Atualização de firmware - CIE – [27/10/2022] - Versão 3.1.12

CHANGELOG

Módulo de Entrada com Controle de Alimentação

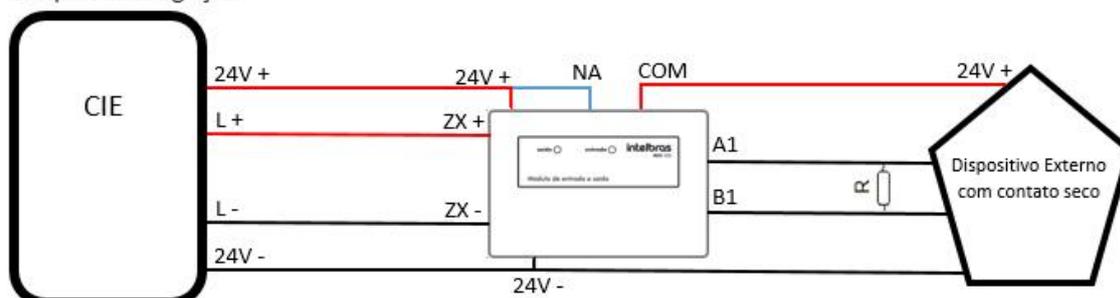
- » Atualização de firmware do produto para a versão 2.0.6, para melhoria na sinalização quando a central estiver com carga baixa, facilitando ao usuário na identificação e verificação.
- » Melhoria na configuração do MIO 520 como "Entrada com Controle de Alimentação" (módulo de zona). Alterando forma de ligação, conforme esquema abaixo.

- » Permite a utilização de dispositivos não endereçáveis que utilizam um contato seco para informar quando estão ativados. Utilizando o Programador CIE 2.0.4 configurando com o subtipo "Entrada com Controle de Alimentação" do Módulo de Entrada e Saída (MIO 520). Quando algum destes dispositivos for acionado, através do contato seco, o MIO envia esta informação para a central, colocando a central em modo de alarme e ativando as saídas correspondentes. Ao reiniciar a central, o contato NA é aberto, resetando todos os dispositivos não endereçáveis que estão conectados ao MIO.
